**OGGETTO:** osservazioni relative al progetto di un impianto eolico della potenza di 99,2 MW denominato "Orria" da realizzarsi nei Comuni di Nulvi (SS) e Sedini (SS), con le relative opere di connessione elettriche

**Codice procedura (ID\_VIP/ID\_MATTM) :**10488

**Proponente:** Repsol Orria S.r.l.

La sottoscritta Anna Concetta Satta, referente per il comitato per la biodiversità dell'Anglona presenta il seguente atto di osservazioni sulla procedura di V.I.A. (ai sensi dell'art. 24 e 29 del decreto legislativo n. 152/2006 e s.m.i.)

**Questo è quanto riporta la società nello schema ai punti c, e,d,g (8.2.2.1.2.2 Rapporti con il progetto)**

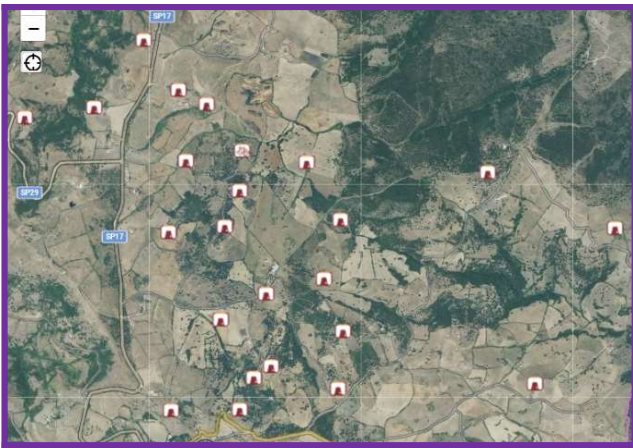
d) *riutilizzo di aree già degradate da attività antropiche ( Nessuna rispondenza individuabile)*

g) *il coinvolgimento dei cittadini (Grado di rispondenza alto).*

Va evidenziato come il progetto non vada a riutilizzare aree già degradate dalle attività antropiche, inserendosi in un contesto paesaggistico e culturale di allevamento estensivo, spesso, in sistemi agroforestali (pascolo alberato , sugherete) e agricolo di pregio.

Per quanto riguarda il punto g questa è invece la realtà: nessuna iniziativa è stata presa dalla società proponente per coinvolgere le comunità locali nel processo di pianificazione dell'intervento. Gli unici contatti risultano essere quelli con i proprietari dei fondi scelti per la realizzazione delle opere. Tale assenza di confronto è intelligibile in maniera palese da più elementi come quello di sistemare una torre a meno di un Km dall'abitato, e di inserire gli aerogeneratori in un contesto culturale/archeologico di pregio, pregno di beni identitari. Si riporta qui sotto la mappa dei beni archeologici presenti nel poligono definito dall'istallazione degli aerogeneratori. Buona parte di questi ha una distanza irrisoria dai nuraghi .
